Date	15 avril 2014
Objet	Communiqué sécurité n°2014/01/E2-E2L

**Poignée parachute des sellettes EVO XC2, SKYPPER,
SHAMANE et SHAMANE FR**

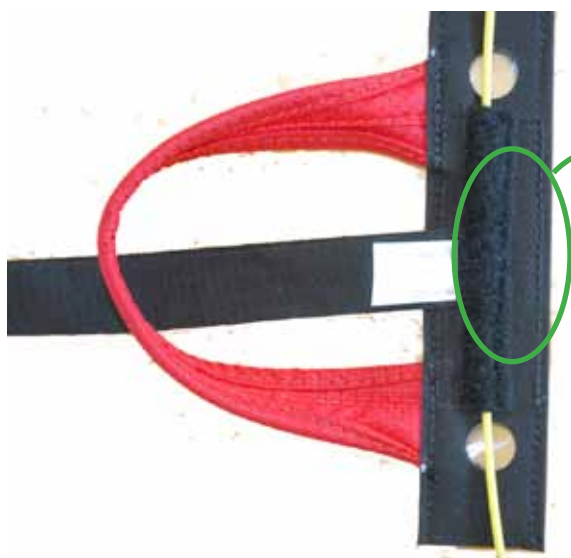
Nous avons remarqué que certaines poignées E2 et E2L qui équipent les sellettes SKYPPER, EVO XC2, SHAMANE et SHAMANE FR font l'objet d'un défaut de production.

Dans ce cas la résistance à la traction de ces poignées passe de 100 daN à 40 DaN, ce qui n'est plus suffisant pour respecter la valeur de la norme.

Il devient possible, dans des cas très défavorables, d'avoir une rupture de la sangle qui relie la poignée au POD au moment de l'extraction du parachute de secours.

La sangle d'attache qui relie la poignée au POD doit être maintenue dans les deux coutures de la bande Velcro.

Certaines poignées ont été assemblées sans aller jusqu'à la deuxième couture.

Pour vérifier la poignée, il faut regarder sous le velcro en face de la sangle d'attache si celle-ci est bien visible sous la couture.

Vérifier que la sangle d'attache du parachute est bien visible de ce côté du velcro.

- Si la poignée est conforme : il suffit de la remettre en place.
- Si la poignée n'est pas conforme : vous devez prendre contact avec votre revendeur, ou le représentant de SUPAIR dans votre pays ou alors directement SUPAIR France (sav@supair.com) pour procéder au remplacement sans frais de votre poignée.
